## 改善箇所説明図②

車両コントローラ(VCU)  
基準不適合箇所

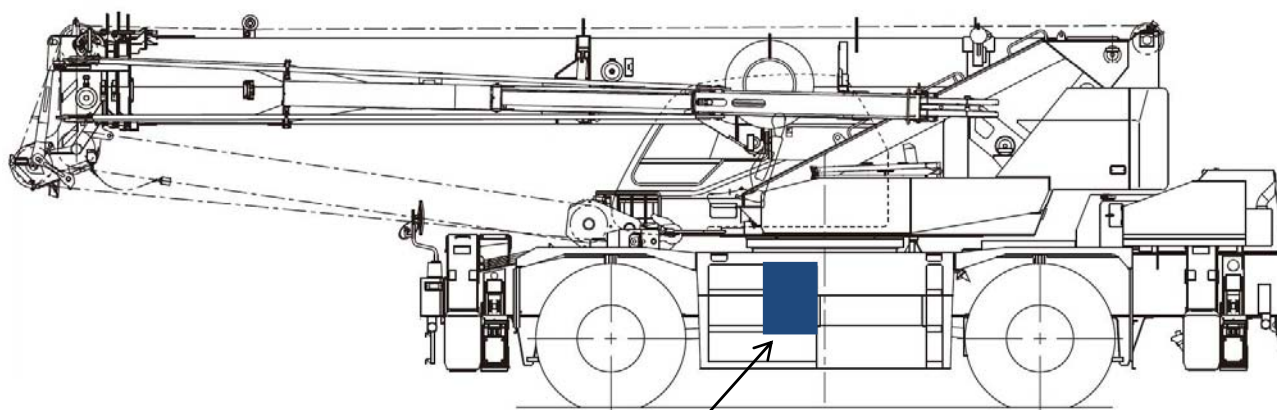
【ホイールクレーンの原動機において、エンジンオイルレベル警報装置のプログラムが不適切なため、イグニッションスイッチを ON にした直後にエンジンを始動すると、エンジンオイルが規定値を超えていても警告灯が点灯しないことがある。】

全車両、車両コントローラ(VCU)のプログラムを対策プログラムに変更する。

注：交換部品なし。

識別：プログラム№で確認が可能のため、特別に識別は行わない。
